**Verslag huishoudelijke elektrische installatie op laagspanning en zeer lage spanning****Algemeen:**

Referentie: 013-20260422-04	Datum controle: 22/04/2026
Keurder: 013

Eigenaar:	Conny Blomme	EAN-code:	541448820065732739
Adres installatie:	Dorpsplein 14, 8851 - Koolskamp	Nummer teller(s):	1sag3100358929
		Distributienetbeheerder installatie:	Fluvius
Datum uitvoering installatie:	☐ Vóór 01/10/1981 ☒ Tussen 01/10/1981 en 01/06/2020 ☐ Vanaf 01/06/2020		
Type:	☒ Wooneenheid ☐ Niet-huishoudelijk ☐ PV ☐ Batterij ☐ Laadpaal

Inbreuk(en):

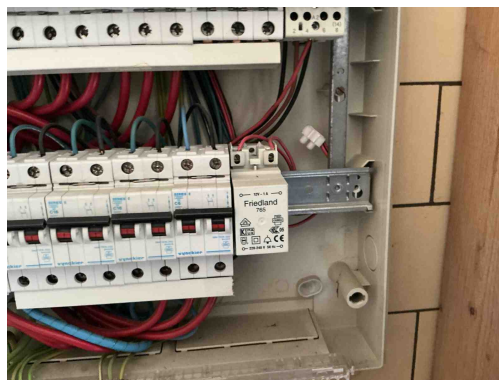
C21 - Het gebruik van geleiders van het type VOB, zonder bijkomende afscherming is niet toegestaan (Boek 1: 5.2.9.6).

Inbreuk(en):

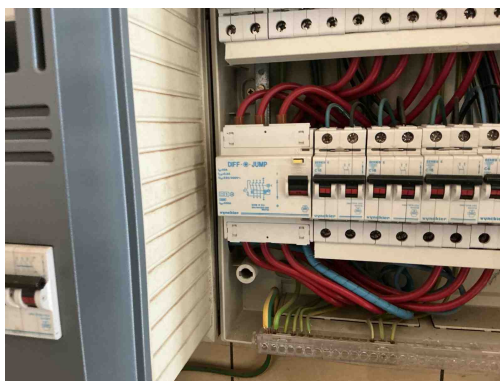
C35 - Er zijn doorverbindingen gemaakt met lusterklemmen; er kon niet aangetoond worden dat deze klemmen geschikt zijn voor de aanwezige spanning, stroom en draadsectie en dat ze "CE" zijn (Boek 1: 1.4.2.1.).

Inbreuk(en):

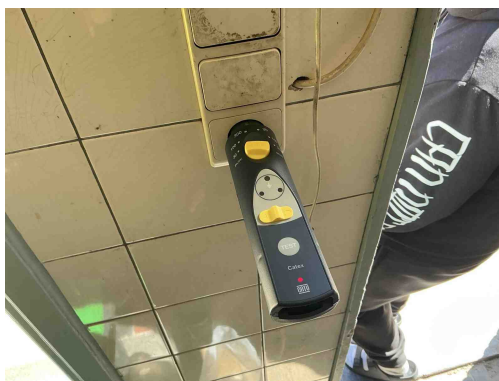
D01 - De differentieelstroominrichting schakelt niet uit na indrukken van de testknop (Boek 1: 5.3.5.3).

Inbreuk(en):

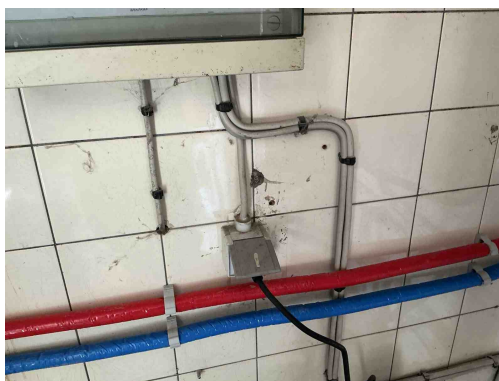
A16 - Er is geen continuïteit van de beschermingsgeleider van de contactdoos (Boek 1: 5.4.3.4).
Opmerking: Oa garage, slaapkamer

Inbreuk(en):

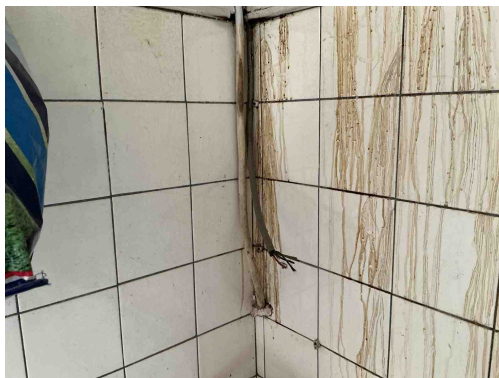
C38 - Het gebruikte kabeltype (snoerkabel) voldoet niet aan de specificaties die van toepassing zijn op voedingsleidingen voor vaste installatie (Boek 1: 1.4.2.1, 5.2.6.2).

Opmerking: Oa garage

Inbreuk(en):

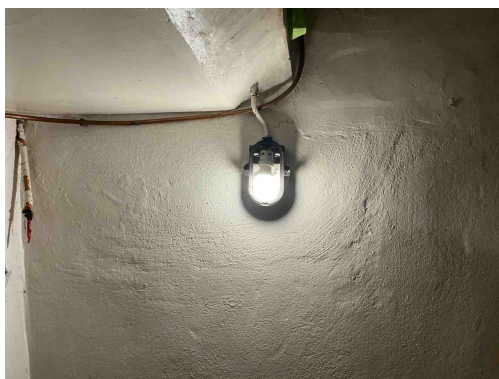
T02 - Gevaar voor rechtstreekse aanraking: genaakbare delen onder spanning (Boek 1: 4.2.2).

Opmerking: Oa garage

Inbreuk(en):

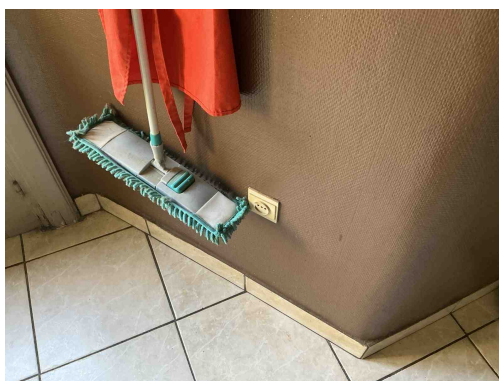
T23 - Het elektrisch materiaal is beschadigd. (Boek 1: 1.4.1.3).
Opmerking: Oa kap armatuur ontbreekt kelder

Inbreuk(en):

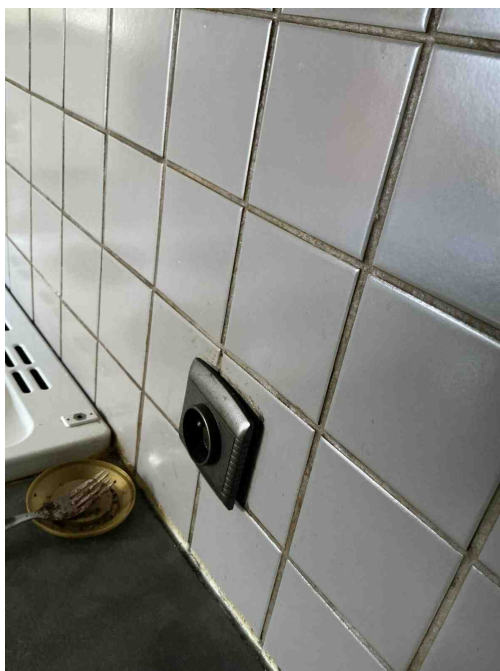
A20 - Er bevindt zich een contactdoos zonder beschermingsgeleider in de elektrische installatie. Deze is niet geplaatst achter een differentieelstroombeschermingsinrichting met grote (max. 30mA) of zeer grote (max. 10mA) gevoeligheid.
Opmerking: Oa keuken

Inbreuk(en):

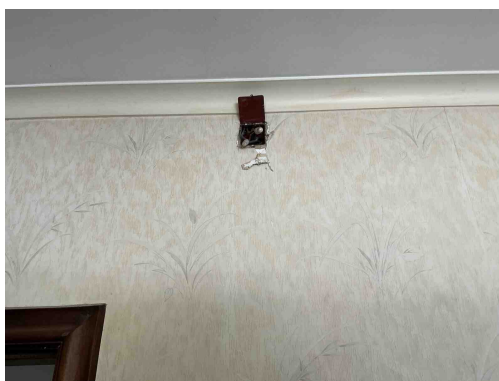
T10 - Bepaalde contactdozen en/of schakelaars zijn niet degelijk bevestigd (Boek 1: 1.4.1.3).
Opmerking: Oa keuken

Inbreuk(en):

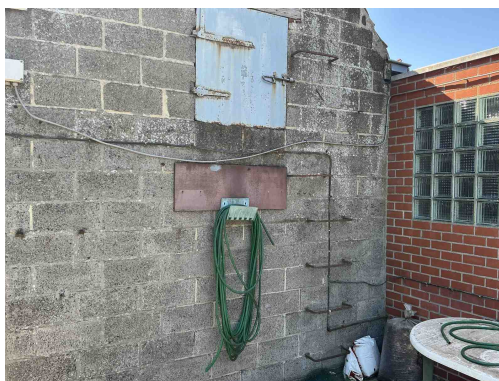
C26 - De verbindingen zijn niet gebeurd in borden, in aftakdozen, aan de klemmen van contactdozen, schakelaars of in de verlichtingstoestellen (Boek 1: 5.2.6.1).

Opmerking: Oa slaapkamer

Inbreuk(en):

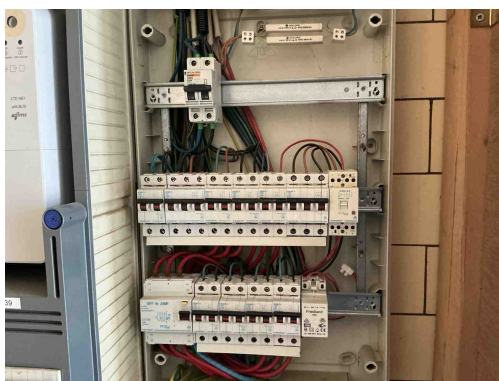
C13 - Onvoldoende bevestiging van de leiding(en) (Boek 1: 5.2.9.5).
Opmerking: Oa buitengevel
